DECKBLATT
Plan ersetzt die Unterlage M 10.2/2

Stadt Nürnberg Servicebetrieb Öffentlicher Raum Nürnberg		Bereich Mitte
Unterlage: M10.2		Blatt Nr.: 2 Ä

Betriebsgebäude Süd	Maßstab: 1:200, 1:500
----------------------------	---------------------------------

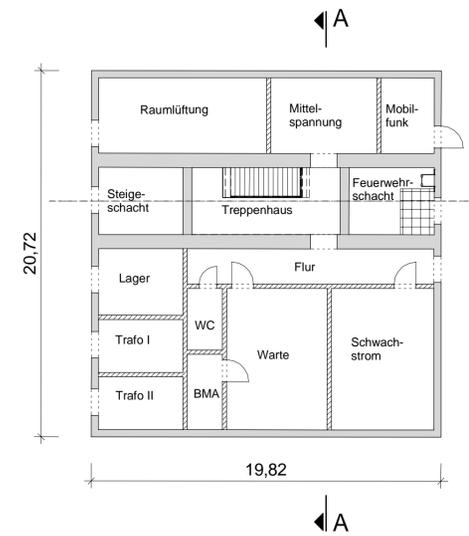
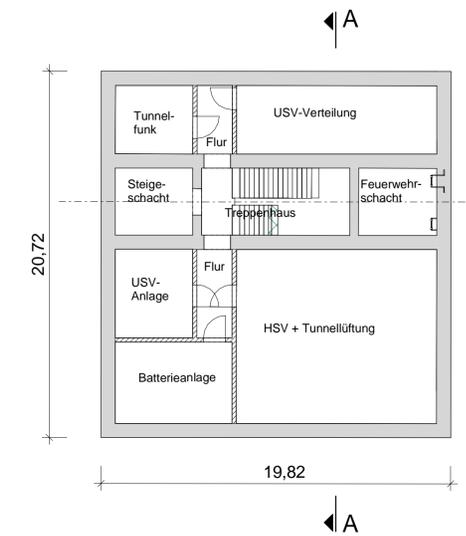
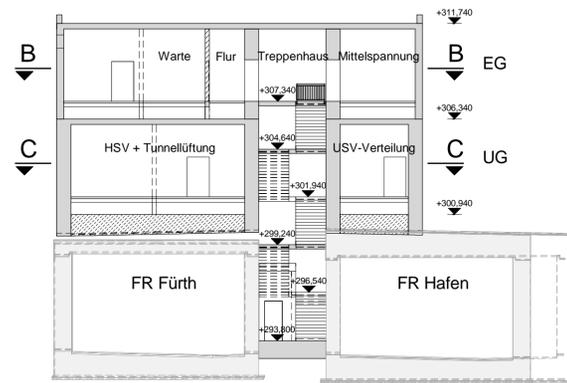
Nr.	Datum	Art der Änderung	Shn Name
17.07.2017	Bauwerksgeometrie an neuen Tunnelquerschnitt angepasst		Shn
